TENCIN - PLAN LOCAL D'URBANISME

Modification de droit commun n°2

1 - RAPPORT DE PRÉSENTATION

Extrait du zonage modifié : zone Nstecal

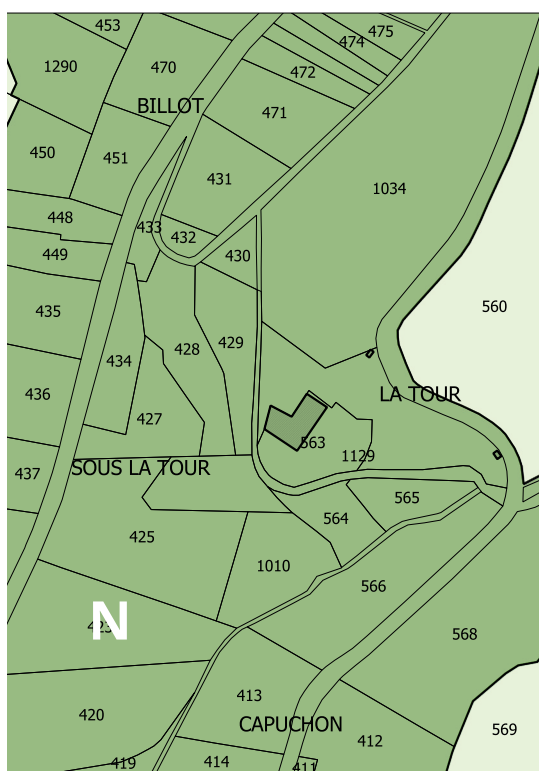
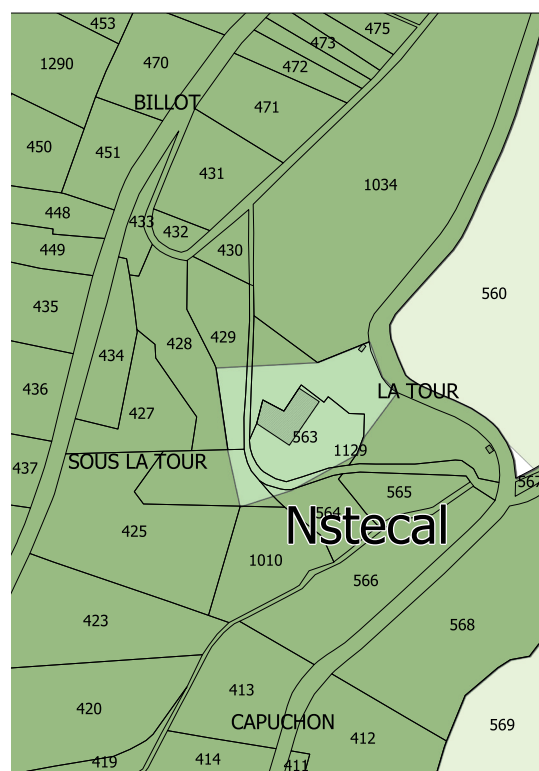
Traduction du STECAL dans le zonage

Extrait du zonage en vigueur : zone N

- Nstecal : secteur du restaurant la Tour des Sens

Dans le secteur Nstecal :

- Les sous-destinations «restauration» et «autres hébergements touristiques» sont autorisées.

- Une extension du restaurant est autorisée dans la limite de 50 m² d'emprise au sol.

Extrait du PLU modifié

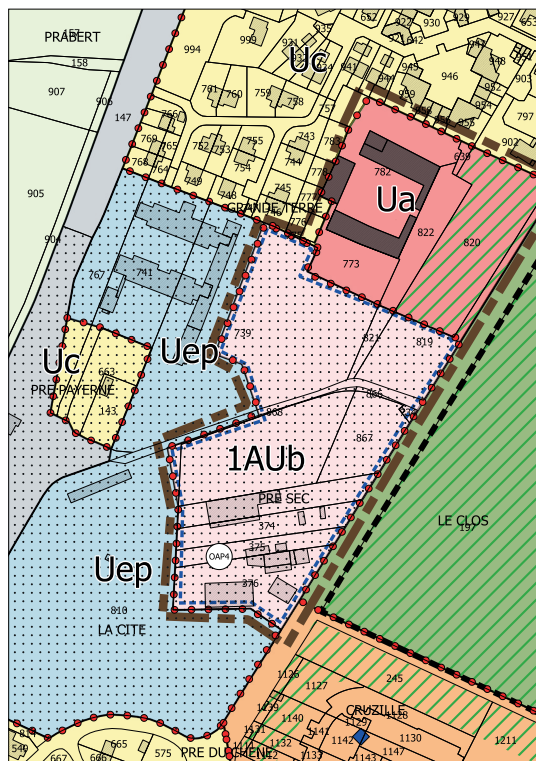
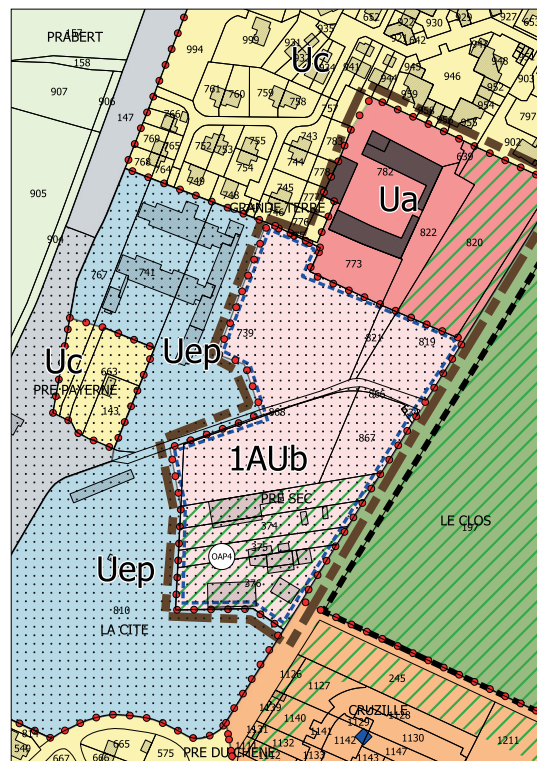
Pour affirmer la volonté de protection des emprises foncières destinées au futur par paysager, la modification n°2 applique une trame de protection des espaces verts prévue à l'article L151-19 du code de l'urbanisme

Dans les espaces non bâtis repérés par une trame sur le règlement graphique, à préserver en application de l'article L151-19 du code de l'urbanisme, les constructions liées à toutes destinations sont interdites. Seuls les abris de jardins dont l'emprise au sol ne dépasse pas 12 m² et les piscines sont autorisés.
